**AVIS RELATIF À LA PROTECTION
CONTRE LES EVENTUELS EFFETS NOCIFS ET NUISANCES
PROVOQUÉS PAR LES RAYONNEMENTS NON IONISANTS
GÉNÉRÉS PAR DES ANTENNES ÉMETTRICES STATIONNAIRES**

Commune : LIEGE - Exploitant : TELENET GROUP

Référence exploitant : LG2425B

Rapport n° 2173 / 2023

Figure 2 : Vue en plan des installations d'antennes dans un rayon de 300 mètres autour de l'installation faisant l'objet de la demande d'avis

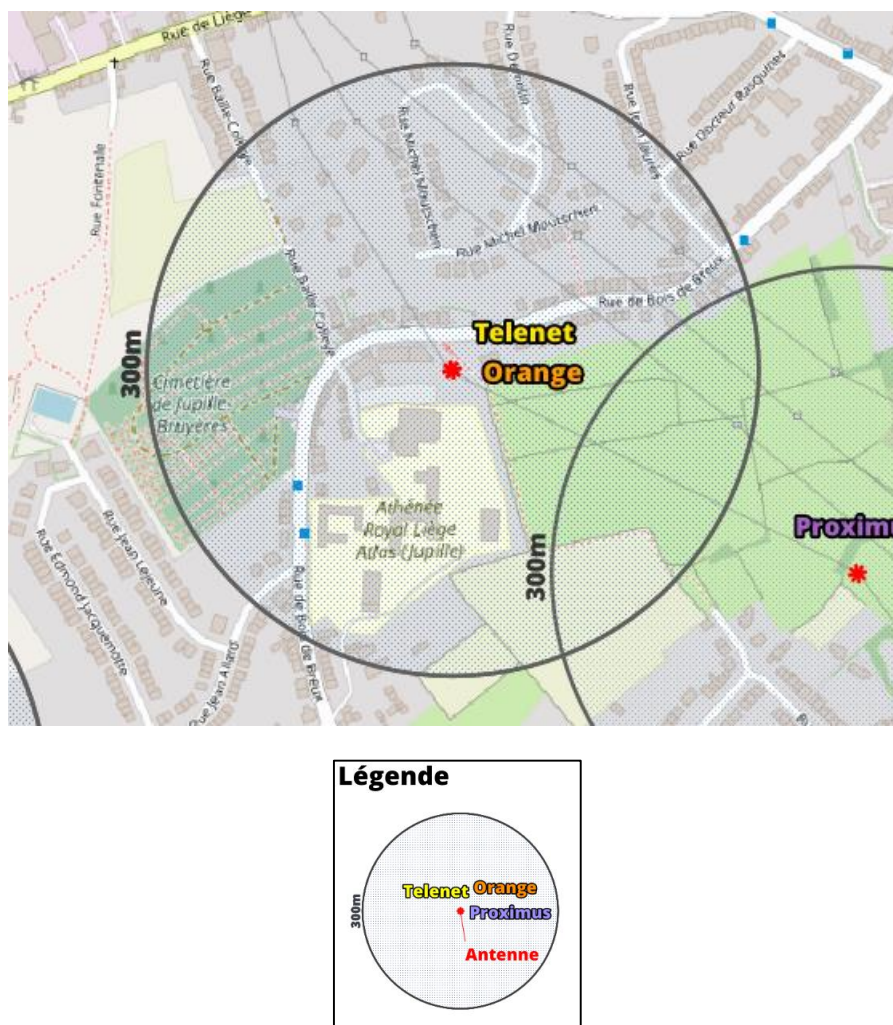
Compte tenu du nombre d'installations localisées dans la figure 2, il apparaît que l'intensité du rayonnement électromagnétique généré, dans les lieux de séjour situés à proximité de l'installation référencée dans le paragraphe 2, par l'ensemble des antennes émettrices stationnaires de l'ensemble des exploitants du même site d'antennes émettrices stationnaires respecte la limite fixée à l'article 4, § 2 du décret.
